改善箇所説明図

(2007-2009年式 FRR34,FSR34,FTR34 ベッド無し仕様)

左側面視

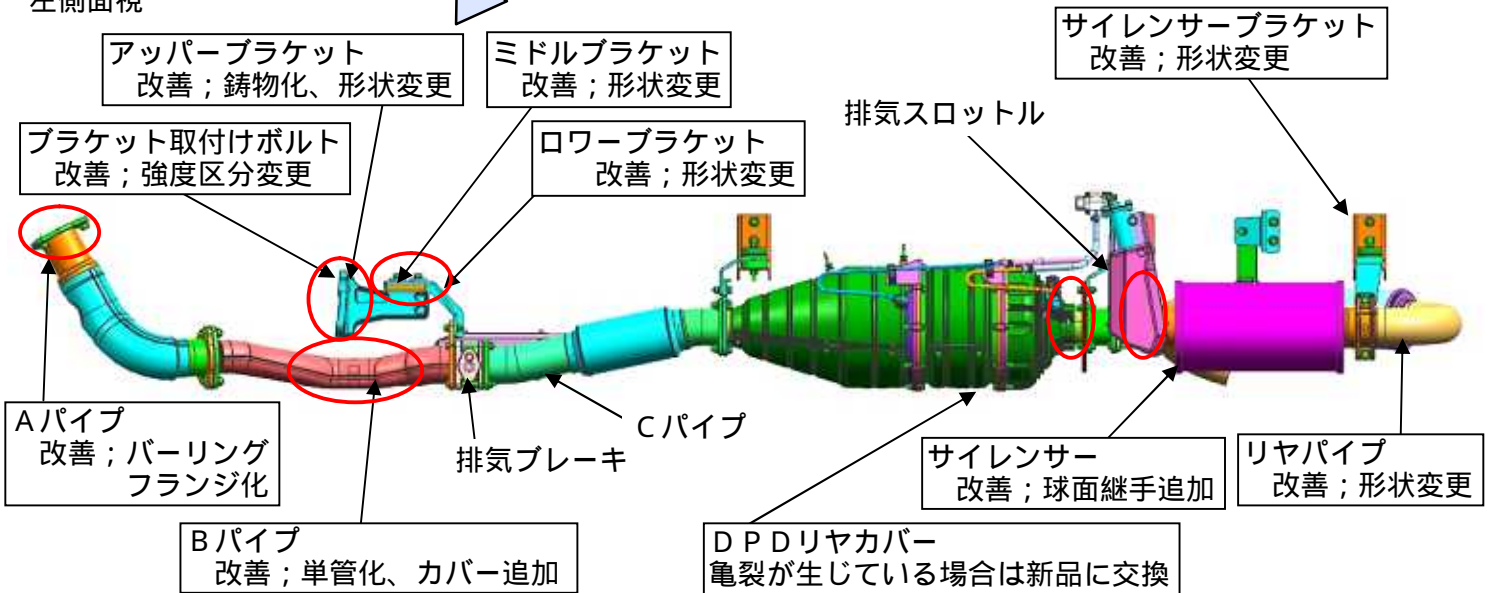
中型トラックにおいて、排気管の構造が不適切なため、エンジン回転による共振、および冷熱の繰り返しにより排気管に過大な入力が発生し、排気管、排気管ブラケット、クランプ等に亀裂が生じることがある。そのため、そのままの状態で使用を続けると、最悪の場合、騒音が増大するおそれがある。

全車両、排気管、排気管ブラケット、クランプを対策品に交換する。尚、対策部品の準備に時間を要し、車両型式毎に不具合発生箇所が異なるため、不具合件数の多いものから恒久対策を行う。

暫定対策；排気管周辺より異音が発生している等、異常を感じた場合には点検を行い、不具合部位に亀裂が確認された場合は、新品に交換または修理を行う。

識別：恒久対策済車には、バッテリーボックス前側フレームに水色シールを貼付する。
暫定対策済車には、バッテリーボックス前側フレームに黄色シールを貼付する。
